Keuringsverslag van een elektrische laagspanning- en zeer lage spanningsinstallatie

NIET CONFORM

Straatnaam	Geraardsbergsestraat
Huisnummer	109
Busnummer	2
Postcode	9300
Gemeente	AALST
Land	België

Controlebezoek van een huishoudelijke installatie volgens (KB 08/09/2019) - AREI Boek 1- 6.5. en 4.2.4.3.

Afbeelding schakel- en verdeelbord:

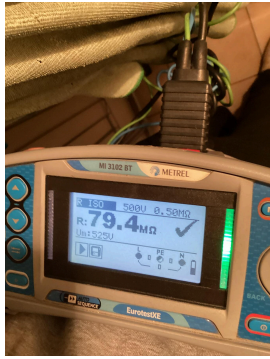
Visueel nazicht (algemeen)	NOK	Directe aanraking	NOK	Indirecte aanraking	OK
Aansluitingen	NOK	schema in bijlage door Aceg vzw	NA		
Equipotentiale verbindingen	OK	Doorsnede geleiders	OK		
Continuïteit	OK	Verlichting / toestellen	NVT

- 11.01 Eéndraadschema van de installatie is niet aanwezig. (Boek 1 Afdeling 2.12 - 2.13 en 3.1.2)
- 11.03 Situatieschema van de installatie is niet aanwezig. (Boek 1 Afdeling 2.12 - 2.13 en 3.1.2)
- 15.01 De aanduiding van de stroomkringen en/of apparatuur, aansluitklemmen, enz dient aangebracht of vervolledigd te worden. (Boek 1 Onderafdeling 3.1.3.1. en 3.1.3.3.A. en 5.1.6.1)
- 15.10 De genaakbare, naakte onder spanning staande delen zijn onvoldoende afgeschermd. (Boek 1 Afdeling 5.1.4. en 4.2.2.3.)
- 18.14 Elektrische leidingen zijn niet ingevoerd, zodat een continue bescherming verzekerd is. (Boek 1 Onderafdeling 5.2.6.1.)
- 18.21 Kabeldoorvoeren uit te voeren met wartels of gelijkwaardig bescherming. (Boek 1 Onderafdeling 5.2.6.1.)
- N3 Het is niet uitgesloten dat bij een nacontrole bijkomende inbreuken worden vastgesteld bij voorleggen schema's.
